分析対象物に含まれている可能性のある核燃料物質について

「建築基準法」及び「消防法」に係る記載における 「関係法令」「等」について(1/2)

塩酸含有廃液受槽の構造強度に関する検討結果について

第1棟の建屋・設備の構造強度、耐震強度について

第1棟分析試料等フロー図 (2) 主要廃棄物フロー図

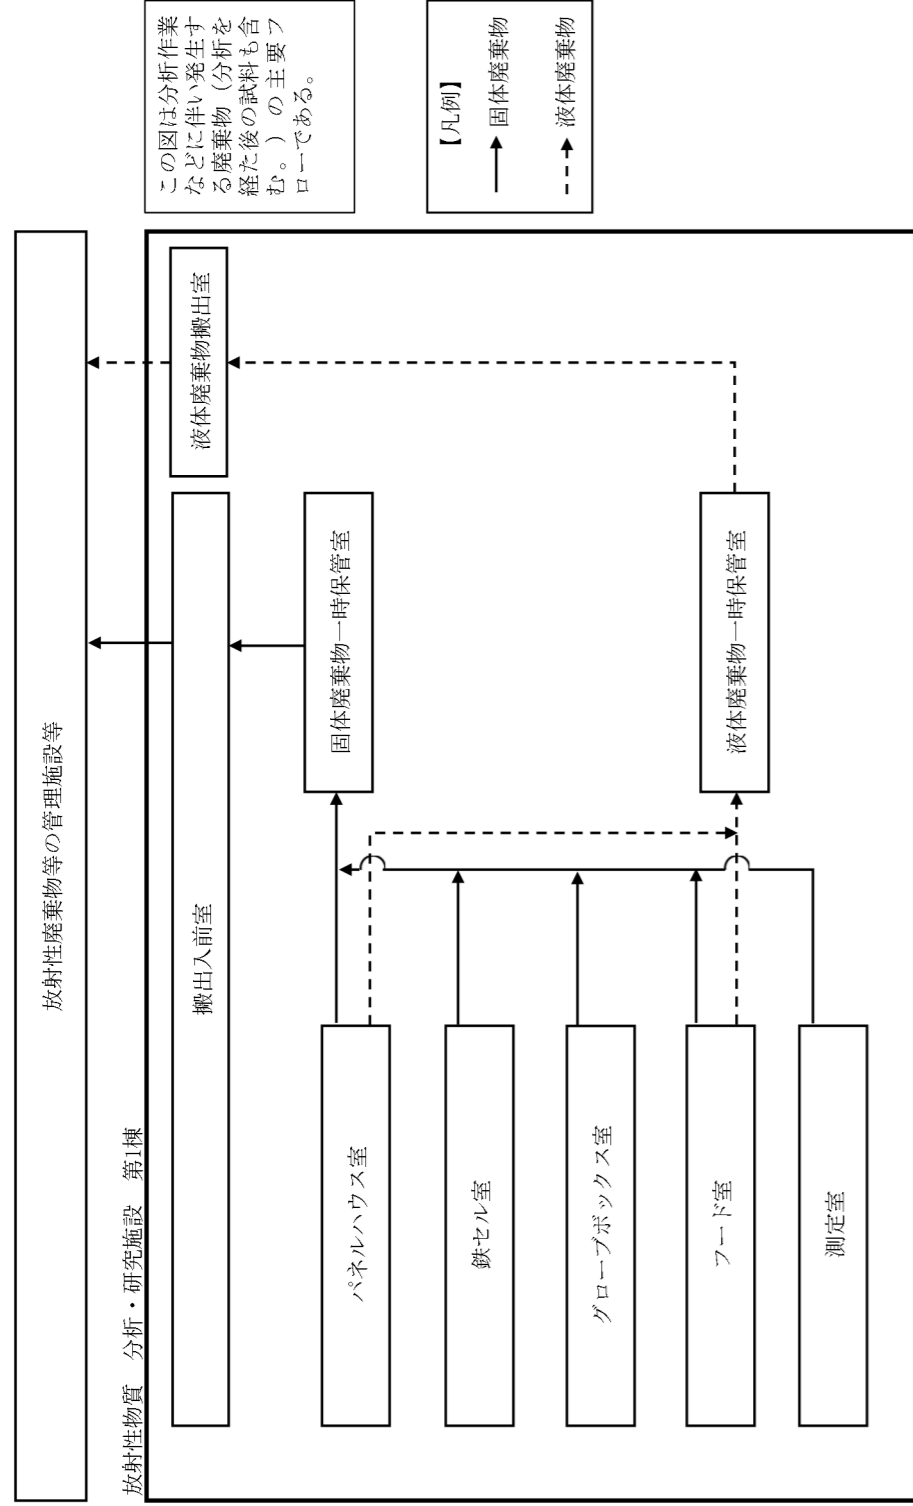
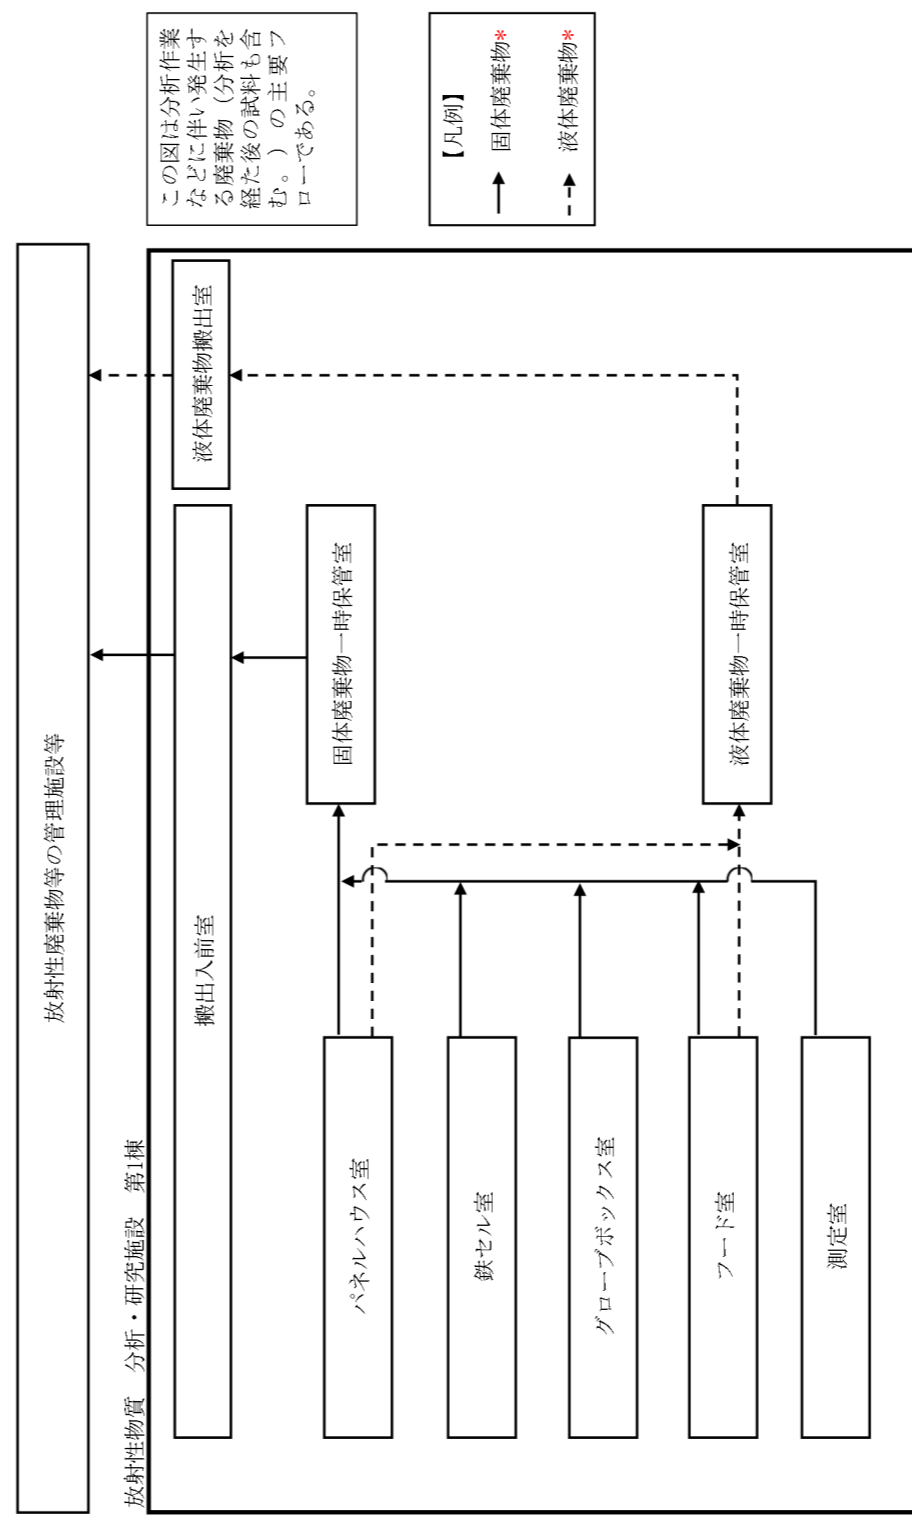
第1棟において発生する廃棄物発生量は、年間分析試料数、分析方法、施設の運転条件といったものに伴って変動しうるが、年間分析試料数200とし、給気・排気フィルタについての保守的な想定として交換頻度1回/年といった仮定の下で試算すると、固体廃棄物の年間発生量は約239m³/年程度となる。その第1棟からの払出頻度については、数か月に1回程度を目安とすることを想定している。

第1棟において発生する廃棄物発生量は、年間分析試料数、分析方法、施設の運転条件といったものに伴って変動しうるが、年間分析試料数200といった仮定の下で試算すると、液体廃棄物の年間発生量は約102m³/年程度となる。その第1棟からの払出頻度については、数か月に1回程度を目安とすることを想定している。

これらの情報を記載するべく、実施計画第Ⅱ章2.41の記載を見直すこととした。

*: 第1棟において発生する廃棄物発生量は、年間分析試料数、分析方法、施設の運転条件といったものによって変動するが、年間分析試料数200とし、給気・排気フィルタについての保守的な想定として交換頻度1回/年といった仮定の下で試算すると、固体廃棄物の年間発生量は約239m³/年程度となる。その第1棟からの払出頻度については、数か月に1回程度を目安とすることを想定している。
 第1棟において発生する廃棄物発生量は、年間分析試料数、分析方法、施設の運転条件といったものによって変動するが、年間分析試料数200といった仮定の下で試算すると、液体廃棄物の年間発生量は約102m³/年程度となる。その第1棟からの払出頻度については、数か月に1回程度を目安とすることを想定している。

記載の詳細化

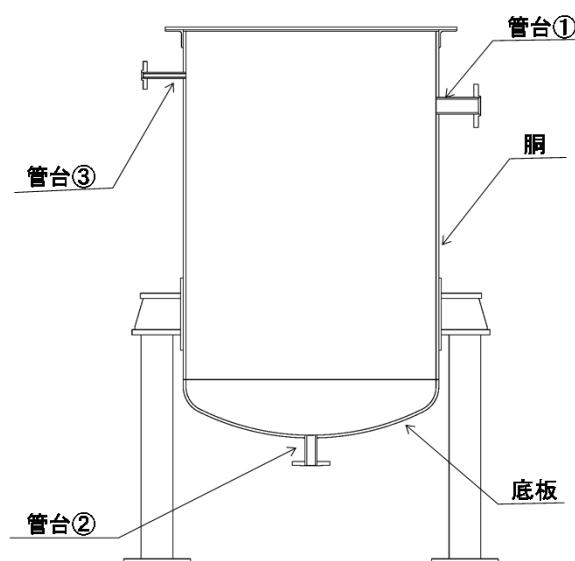
塩酸含有廃液受槽の強度評価においては、管台①について、「必要厚さ」と「最小厚さ」が同じ値となっている。これについて、「最小厚さ」は、JIS規格に基づく寸法許容差(マイナスの寸法許容差)に加えて、所要の公差を引いたものとしている。

そのため、管台①の公称厚さは3.9mmであるが、JIS規格(JIS G 3456)での寸法許容差(マイナスの寸法許容差)に所要の公差を加えたものを1.5mmと設定しており、これを引くと2.4mmとなる。

しかし、実際の管台①の製作にあたっては、公称厚さ3.9mmに対して、1.5mmの余裕を有しており、2.4mmより薄くなることはない。

従って、強度評価において、「必要厚さ」と「最小厚さ」が同じ値となっても必要な強度は確保されている。
